TRAVAUX DE CONSTRUCTION D'UN PÔLE COMMERCIAL ET RESTRUCTURATION DU STADE GENERAL MATHIEU KEREKOU (GMK)

AVIS D'APPEL D'OFFRES N° 106/SImAU/DG/DT/DP/DJ du 21 décembre 2021

REPONSES AUX QUESTIONS DES SOUMISSIONNAIRES

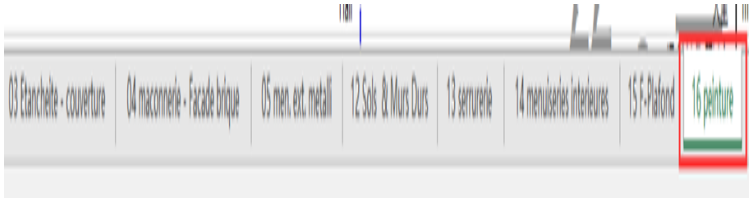
28	Les projets semblent incomplets (par exemple, alors qu'il semble qu'un réseau de conduits va à l'étage supérieur, ce réseau de conduits n'a pas pu être trouvé lorsque nous avons examiné les projets de l'étage supérieur).	Nous ne sommes pas en mesure de répondre car question non précise ou non claire.				
29	Nous ne pouvons pas voir de nombreuses informations importantes telles que les débits des conduits de ventilation, le codage du type de grille, les emplacements des clapets coupe-feu dans les projets. le contrôle de la quantité et de la conception du projet n'est pas possible.	Tous les débits nécessaires sont indiqués sur les schémas aérauliques. Les plans en reprennent les principaux				
30	Les Xréfs d'architecture ont été étudiées pour des projets mécaniques. Cependant, étant donné que le fichier contenant les projets mécaniques partagés avec nous ne contient pas ce fichier Xref, il n'y a pas de base architecturale. Cela entrave le contrôle du projet.	Nous ne sommes pas en mesure de répondre car question non précise ou non claire.				
31	Les capacités des équipements ne sont pas définies dans les projets.	Nous ne sommes pas en mesure de répondre car question non précise ou non claire.				
32	Il y a des dessins mécaniques qui ne peuvent pas être compris dans les projets. Les légendes n'ont pas été vues dans les projets.	Nous ne sommes pas en mesure de répondre car question non précise ou non claire.				
33	Etant une entreprise chinoise, nous voudrions savoir si l'autorité contractante acceptera pour ce projet une capacité financière chinoise ou s'il faudrait nécessairement une capacité financière provenant d'une banque Béninoise ?	La capacité financière d'un pays étranger est acceptable pourvue qu'elle soit justifiée par une attestation d'une banque ou d'une institution financière agréée ou ayant un correspondant au Bénin				
34	Les états financiers des entreprises étrangères à joindre dans la constitution du dossier doivent-ils être nécessairement certifiés par un expert-comptable béninois ?	Les états financiers des entreprises étrangères certifiés par un expert-comptable étranger est acceptable pourvus qu'ils soient légalisés par une institution béninoise				
35	Nous constatons que le DPGE_CBPU du Lot 17 PLB comprend deux prix 3.11, veuillez indiquer quel prix faudra-t-il prendre? <table><tr><td>3.11</td><td>Calorifuge de laine de roche, anti condensation et phonique, pour les dévoiements en faux-plafond des étages et dans des locaux "nobles", ainsi que les VP dans la hauteur du dernier étage (avant la sortie en toiture), compris calorifuge de tous les raccords, finition pvc et toutes sujétions de pose.</td></tr><tr><td>3.11</td><td>Calorifuge des réseaux</td></tr></table>	3.11	Calorifuge de laine de roche, anti condensation et phonique, pour les dévoiements en faux-plafond des étages et dans des locaux "nobles", ainsi que les VP dans la hauteur du dernier étage (avant la sortie en toiture), compris calorifuge de tous les raccords, finition pvc et toutes sujétions de pose.	3.11	Calorifuge des réseaux	Les deux prix sont à prendre en compte. Le premier 3.11 concerne le calorifuge des réseaux d'eaux usées et d'eaux vannes et le second 3.11 concerne le calorifuge des eaux pluviales.
3.11	Calorifuge de laine de roche, anti condensation et phonique, pour les dévoiements en faux-plafond des étages et dans des locaux "nobles", ainsi que les VP dans la hauteur du dernier étage (avant la sortie en toiture), compris calorifuge de tous les raccords, finition pvc et toutes sujétions de pose.					
3.11	Calorifuge des réseaux

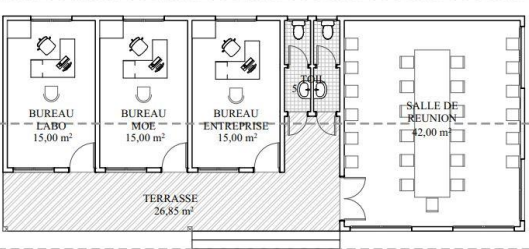
56	10. Pour le lot 6, Il a été mentionné à la page 60 dans le CCTP du CVC au 6.17 relatif au Contrat de maintenance qu' « En marge de son offre l'Entreprise veillera à remettre une proposition de contrat d'entretien sur 2 années d'activités	Il n'est pas dans le cadre de la mission du BET de conception de fournir ce type de document.

des installations objet du présent lot, en omettant pas d'y inclure: ▪ les pièces de rechanges, ▪ 1 courroie de chaque type de ventilateurs en réserve, ▪ 1 bride pleine d'obturation de raccordement de pompes par pompes en réserve, ▪ 1 manchette souple de raccordement d'UTA ou ventilateur, ou caisson, par tailles rencontrées sur le projet, ▪ 1 jeu complet de filtre aéraulique de rechange, (bien différent que le dernier jeu de filtre mis après le réglage des installations ». Nous voulons savoir s'il est possible de nous fournir un projet de contrat de maintenance?	
57	11. Nous voudrions savoir si notre compréhension selon laquelle la remise du Manuel d'instructions et la fourniture de pièces de rechange mentionnes a la page 60 du CCTP du CVC se fera après l'attribution du marché est juste ?	Le texte en page 60 stipule bien ce que l'entrepreneur lauréat devra fournir au maître d'ouvrage en fin d'exécution des travaux idoine. Et non l'inverse.
